公告号: A25-007

### BNL5/BNL6/BNL7系列DIN导轨端子台固定夹之规格变更

#### 针对型号

BNL5, BNL6, BNL7  
也包含特制产品。

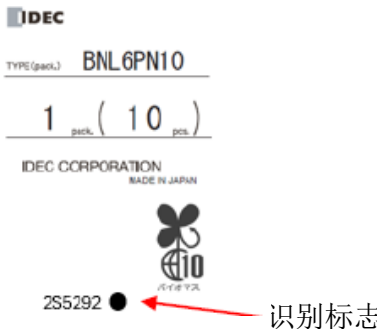
为了减少对环境的影响，我们将把 BNL6 的包装改为使用有助于减少二氧化碳排放的材料。BNL5 和 BNL7 的包装将保持不变。

型号	变更前	变更后
BNL6		 变更后无边框
